工程变更申请单 ECR

LCK NO:									
申请部门:	硬件产品中心		申请人:李敏行			申请时间: 20241217			
申请原由:	☑质量改善	☑生产工艺	□新供应商导入	□替代料	□降成2	本 □其他			
变更类型:	口材料变更	☑结构图	变更 口设计变更	口工艺多	変更 [□其他			
产品名称: X9 充电座 申请部门审批:									
产品型号:						kirle			
库存处理意见:临时方案另行通知,长期方案同步修模									
费用责任:	口供应商承担	旦 □加	工厂承担 □	部门承担	[☑其他			
			详细	变更说明	<u> </u>

申请部门:	硬件产品中心		申请人: 李	敏行			申请时间: 20241230
申请原由:	☑质量改善	口生产工艺	口新供应	商导入	口替代料	□降成	本 □其他
变更类型:	□材料变更	☑结构鄠	变更 □设	计变更	口工艺	变更	□其他
产品名称:	T1pro 充电座						申请部门审批:
产品型号:							fufile
库存处理意	意见:临时方案	另行通知,长	:期方案同步(修模			
费用责任:	□供应商承打	担 口加	工厂承担		部门承担		☑其他

X9 充电座上盖

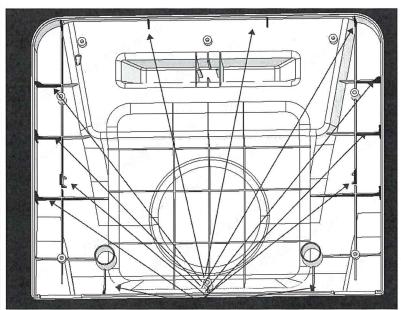
由于 T1pro 充电座测试高温储存测试发现充电座上下盖变形缝隙,通过调整上盖螺丝柱与卡扣筋位,改善充电座合盖缝隙 问题;

螺丝钉数量 塘加 aPC BOM I薛刷新

T1pro 充电座上盖

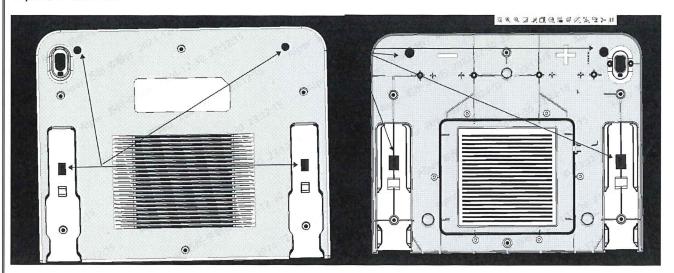
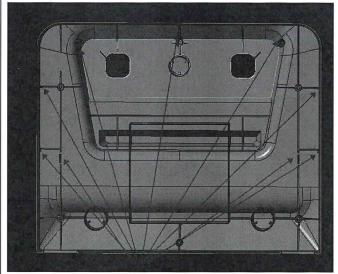
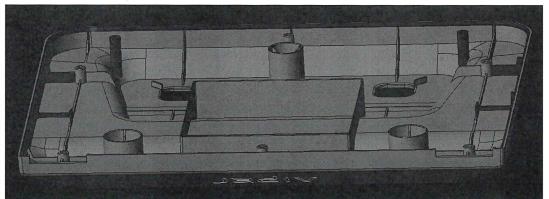
详细变更说明:由于 T1pro 充电座测试高温储存测试发现充电座上下盖变形缝隙大,通过调整螺丝柱与筋位改善充电座合缝问题

概约钉数量增加2PC。 Boy 请单同新
